改善箇所説明図

コンピュータ

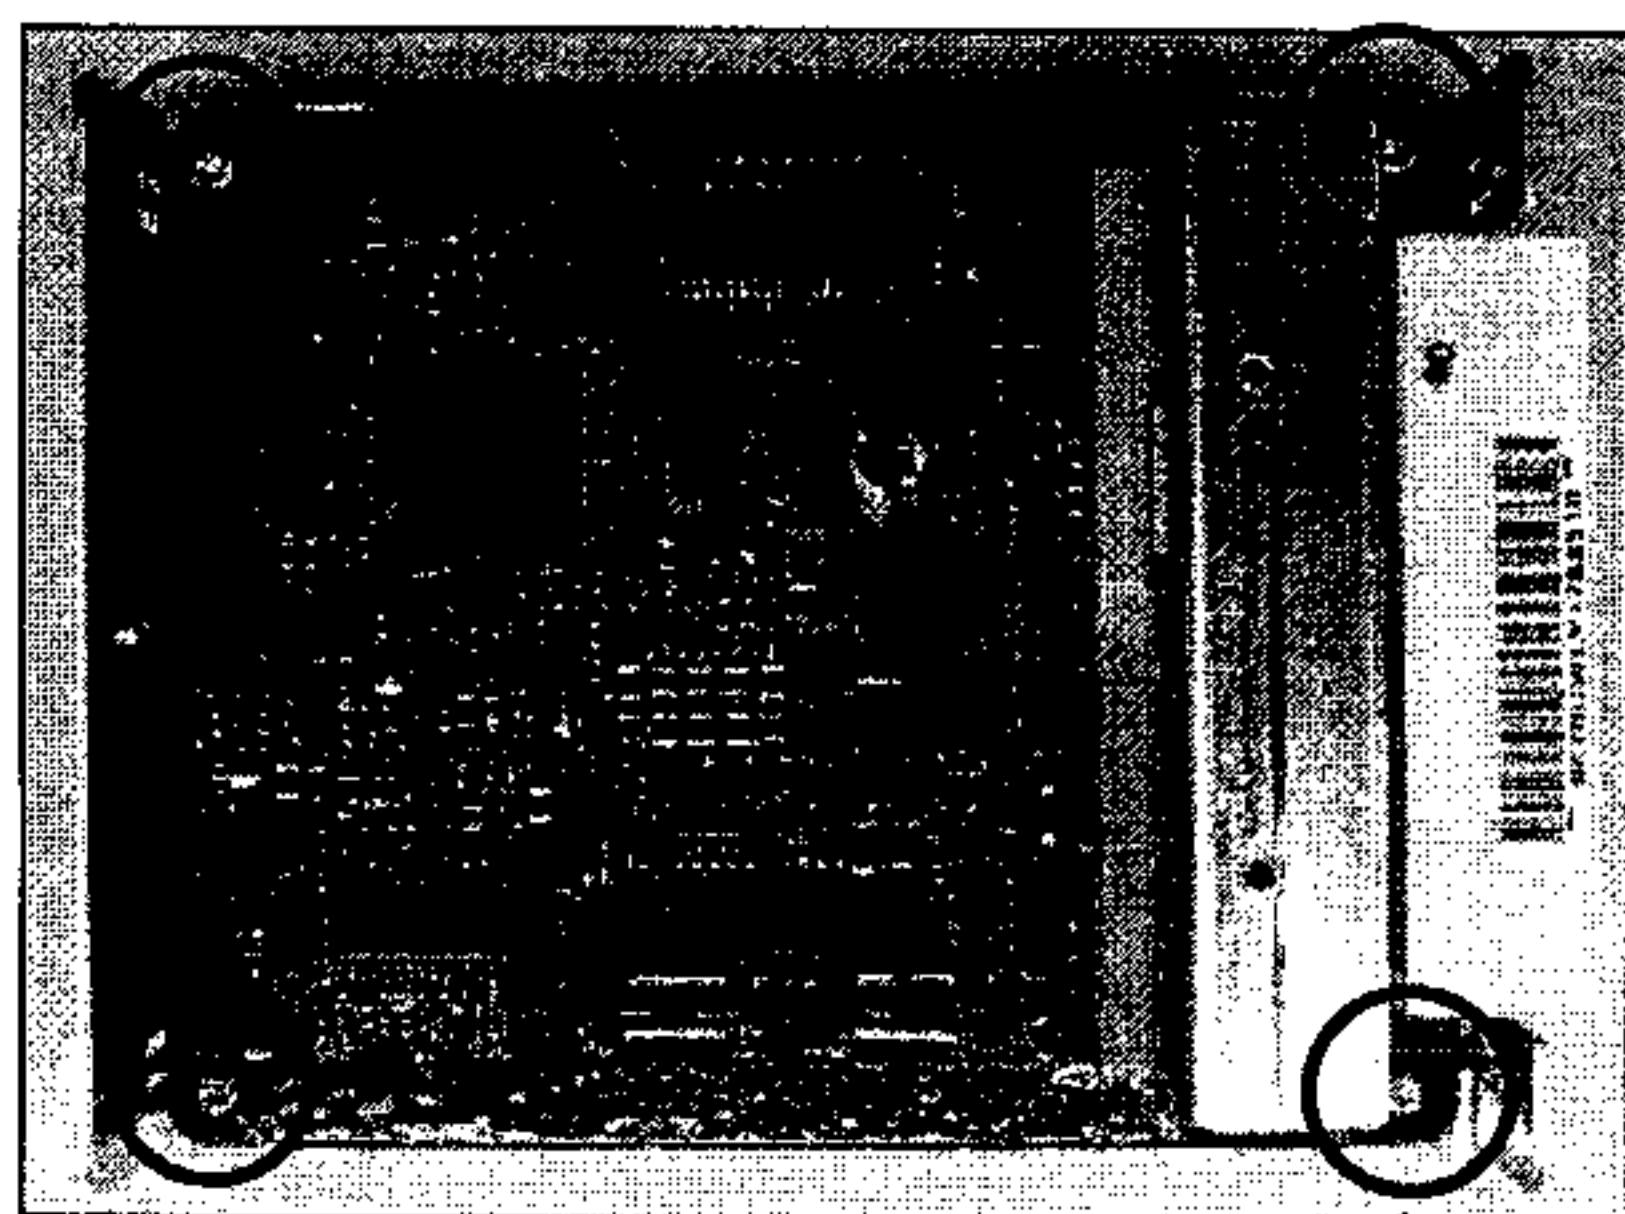
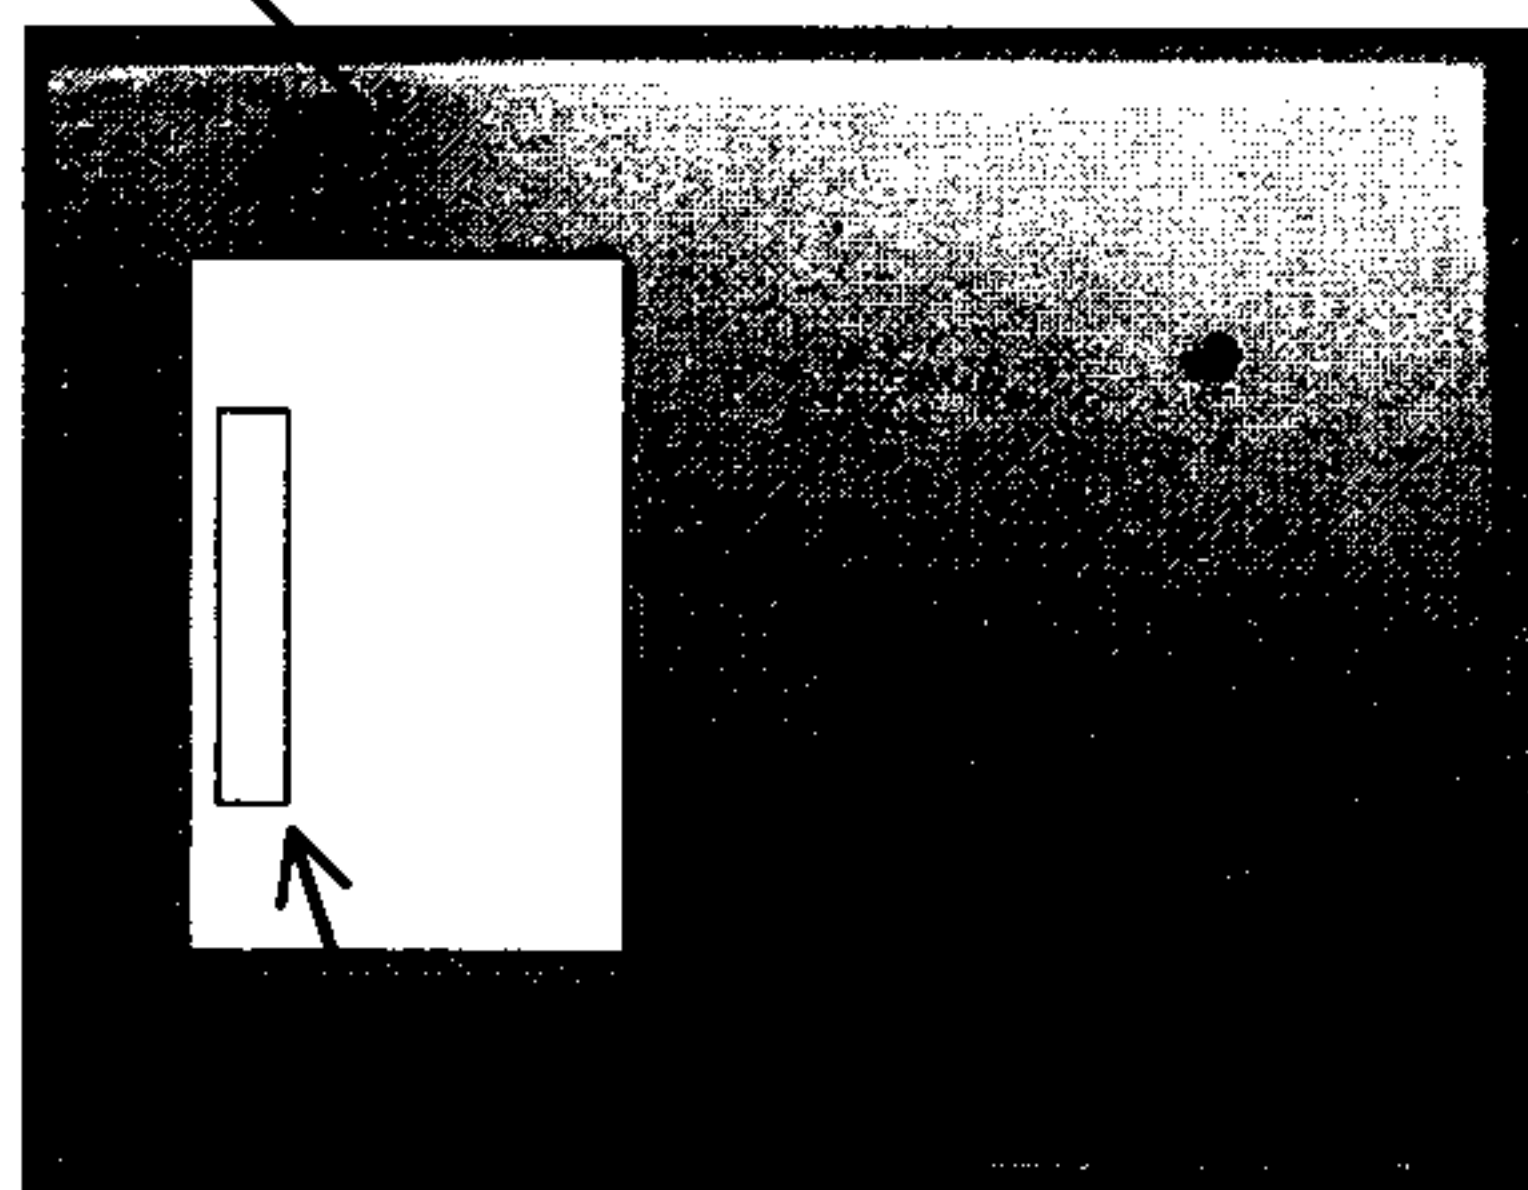
原動機の制御コンピュータにおいて、コンピュータ内部の基盤取付け用ビスのねじ穴の加工形状が不適切なため、走行時の振動によりビスが外れ、当該ビスがコンピュータ内の電気回路でショートを引き起こしてエンジン不調となるものがあり、最悪の場合、エンストし、再始動できなくなるおそれがある。

全車両、当該コンピュータの製造番号を確認し、良品と交換する。
